ACTA REFERENTE A LA JUNTA DE ACLARACIONES DE LA LICITACIÓN PÚBLICA NACIONAL N°. LO-930065991-E276-2018, RELATIVA A LA OBRA DE CONSTRUCCION DE EDIFICIO ACADEMICO TIPO H, EDIFICIO ACADEMICO-ADMINISTRATIVO DE 2 NIVELES, TECHADO DE PLAZA CIVICA, ANDADORES Y CERCADO PERIMETRAL EN LA ESCUELA I.T. INSTITUTO TECNOLOGICO SUPERIOR DE COATZACOALCOS CON CLAVE 30EIT0009M DE LA LOCALIDAD DE COATZACOALCOS EN EL MUNICIPIO DE COATZACOALCOS, VER.

Referente a junta de aclaraciones llevada a cabo el día 27 de diciembre del 2018 Licitación Pública Nacional No. LO-930065991-E276-2018 en donde se expresaron vía escrita 2 dudas respecto al proyecto **COSTRUCCION DE EDIFICIO ACADEMICO TIPO H, EDIFICIO ACADEMICO- ADMINISTRATIVO DE 2 NIVELES, TECHADO DE PLAZA CIVICA ANDADORES Y CERCADO PERIMETRAL EN EL INSTITUTO TECNOLOGICO SUPERIOR DE COATZACOALCOS DEL MUNICIPIO DE COATZACOALCOS, VER.** las cuales son las siguientes:

Nº DE PLANO: **E-16**
ESCALA: INDICADAS
COTAS: METROS
ZONA SISMICA: "B"
FECHA: 23 MARZO 2018

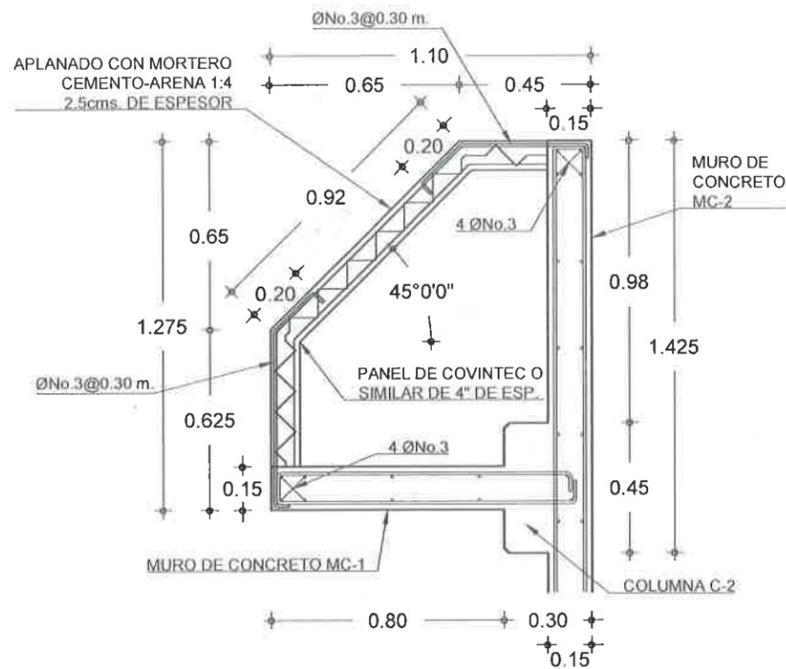
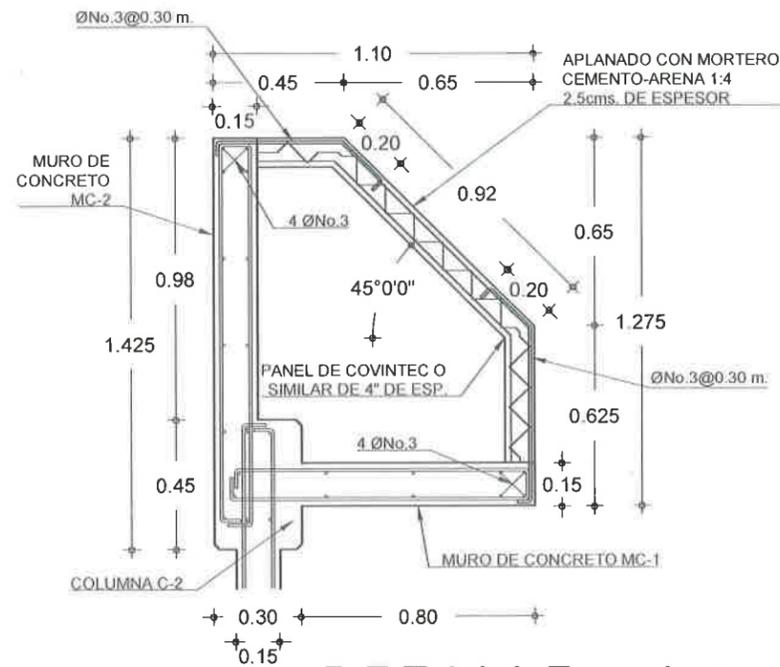
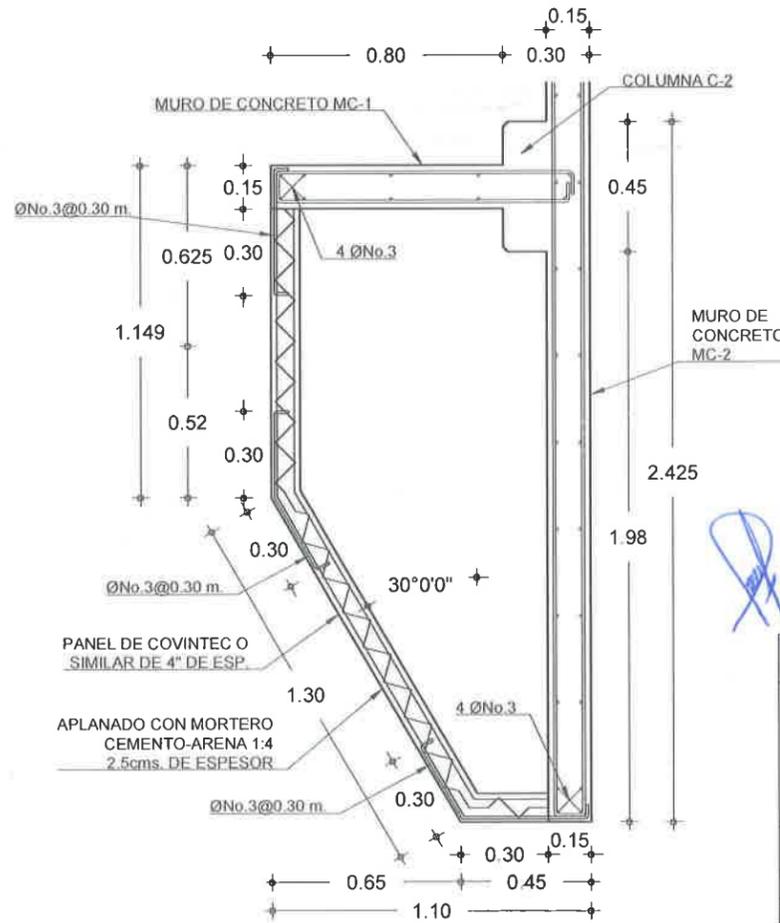
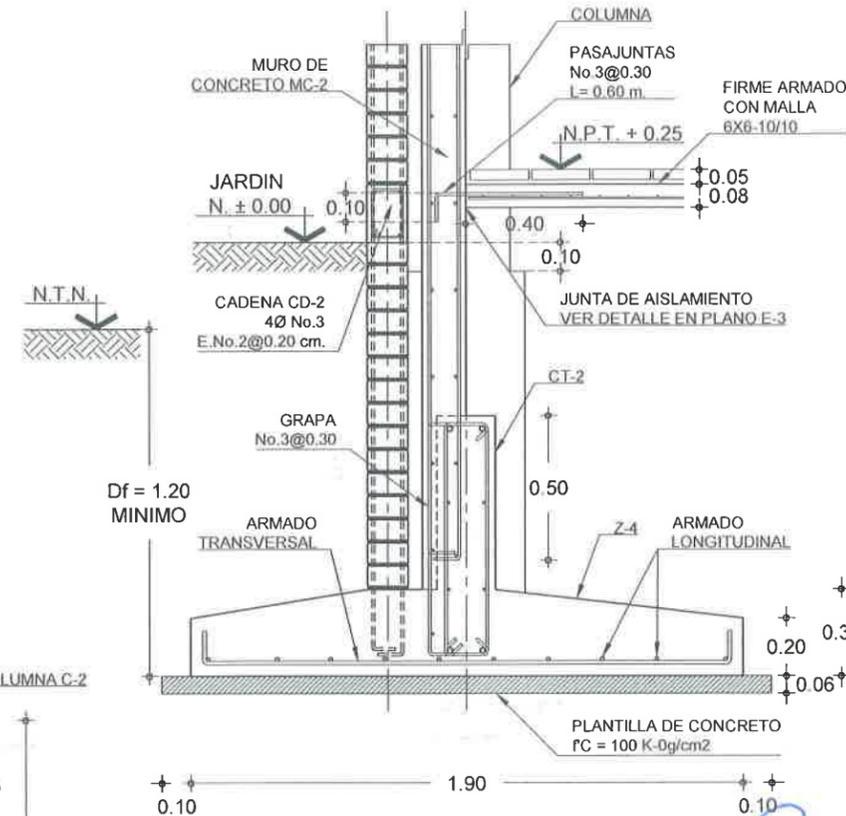
1.-DEL CONCEPTO CON CLAVE 31104-01 DESCRIPCION FORJADO DE AUMENTO EN COLUMNA A BASE DE COVINTEC DE 12 cm DE ESPESOR, INCLUYE: APLANADO UNA CARA DE 2.5 cm. CON

MORTERO CEM-ARENA 1:4 ACABADO FINO. NOS PRODRIAN PROPORCIONAR O INDICAR DONDE SE ENCUETRA EL DETALLE EN LOS PLANOS PARA UN MEJOR ANALISIS DE PRECIO UNITARIO?
R=SE SUBIRA EL PLANO DE DETALLE AL SISTEMA COMPRANET Y SE HACE ENTREGA FISICA DEL DOCUMENTO A LOS PARTICIPANTES QUE SE ENCUENTRAN PRESENTES

- 1.- Del concepto con clave 31104-01 forjado en columna a base de Panel Covintec o similar de 4" de espesor aplanado con mortero 1:4 acabado fino el cual se hace mención de tal en plano E-16, y se anexa copia de plano del mismo.
- 2.- Del concepto con clave 31244-02 descripción suministro y colocación de placa de poliestireno de 1/2" de espesor incluye aplicación de sellador elástico, se puede apreciar detalle en plano complementario E-3, junta de aislamiento y se anexa copia de plano del mismo.

JUNTA DE AISLAMIENTO

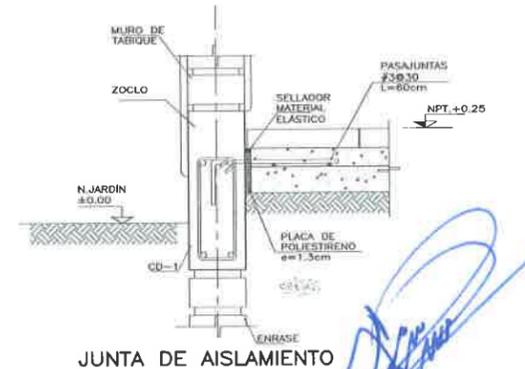
2.-DEL CONCEPTO CON CLAVE 31244-02 DESCRIPCION SUMINISTRO Y COLOCACION DE PLACA DE POLIESTIRENO DE ½" DE ESPESOR Y 8 cm. DE ALTURA, INCLUYE: APLICACIÓN DE SELLADOR ELASTICO. NOS PODRIAN PROPORCIONAR O INDICAR DONDE SE ENCUENTRA EL DETALLE EN LOS PLANOS PARA UN MEJOR ANALISIS DE PRECIO UNITARIO?
R= SE SUBIRA EL PLANO DE DETALLE AL SISTEMA COMPRANET Y SE HACE ENTREGA FISICA DEL DOCUMENTO A LOS PARTICIPANTES QUE SE ENCUENTRAN PRESENTES
